TRANSPORDIAMET

**Kivinurga kinnistu  
projekteerimistingimuste eelnõu  
kooskõlastamine märkustega**

Olete esitanud Transpordiametile kooskõlastamiseks Tartu maakonna Kastre valla Terikeste küla Kivinurga kinnistu projekteerimistingimuste eelnõu ( EHR menetlus nr 452334) .

Kinnistu (29101:001:1460) asub riigitee nr 22270 Vana-Kastre - Kastre - Võnnu tee (edaspidi *riigitee*) km 17,23-17,28 kaitsevööndis.

Joonis 1. Ristumiskoha pikikallade kujundamine.

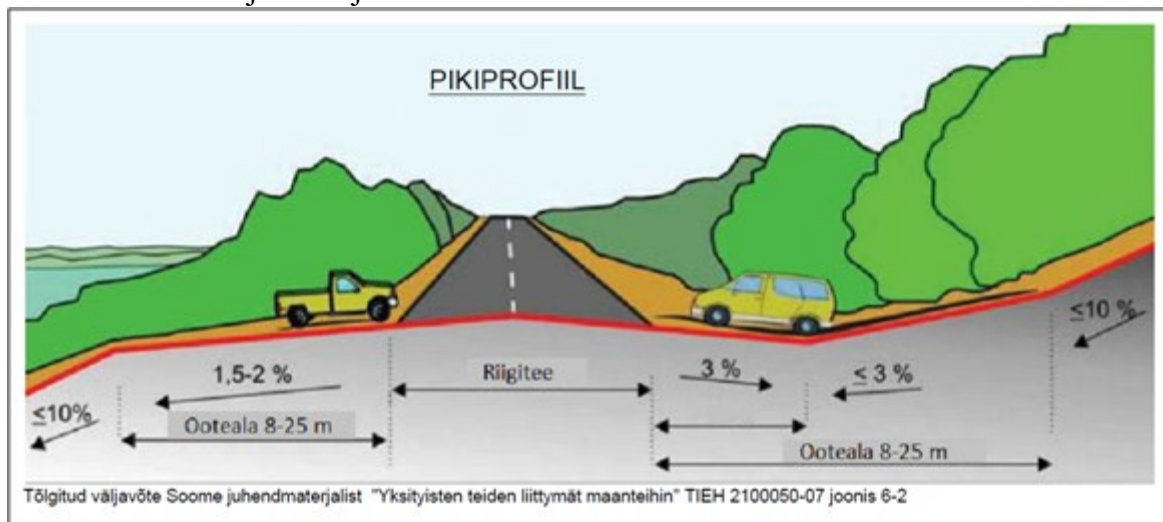
10. Ristumiskoht projekteerida riigiteega võimalikult täisnurga all. Ristumiskoha pikikalded määrata vastavalt alltoodud joonise põhimõtetele arvestusega, et riigitee alusele maale sademeveett üldjuhul ei juhitata.
